電源開発株式会社 代表取締役社長 渡部 肇史 様

瀬戸石ダムを撤去する会

### 瀬戸石ダム問題に関する貴社交渉に向けた質問書

資料3

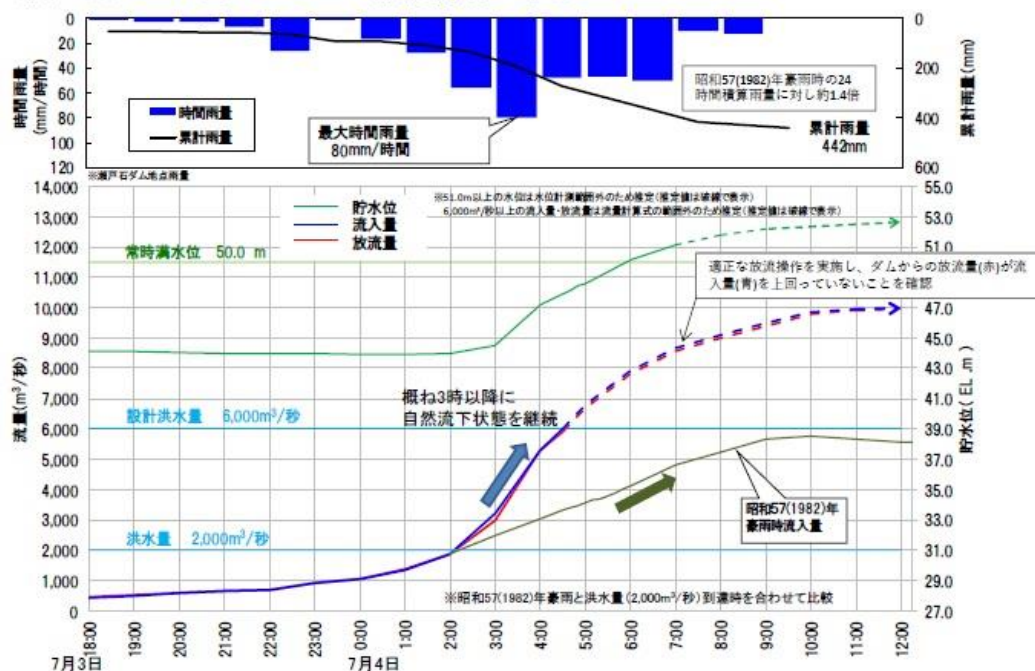
資料3のグラフでは貯水位は上昇しダム頂である51mを2mもオーバーして53mにまで達している。同じグラフでは放流量と流入量はほぼ同じ値で推移しているが、ではなぜ貯水位が上昇したのか。流入量が放流能力を超えていたためにオーバーフローしたのは明らかではないか。

8.本文1.(3)「豪雨時の流量推定」の項で「今回豪雨時の瀬戸石ダム地点におけるピーク流量は、当社による洪水痕跡調査の結果などから、約10,000m³/秒と推定しております(※2)。ピーク流量時において、ダム下流の狭窄部からダム地点までに水位が徐々に上昇したことを確認いたしました。また、ダム地点においても水位上昇は確認されましたが、ダムの影響により水位が大きく上昇した事実は認められませんでした」としているが、資料3のグラフから明らかのように、午前3時から午前8時の間に44mから52mまでいっきに上昇している。

また設計洪水量は $6,000\text{m}^3/\text{秒}$ なのに、当時のピーク流量は $10,000\text{m}^3/\text{秒}$ であったことから当然自然流下などできなかったことは明らかである。貴社はこのことをどう考えているのか。
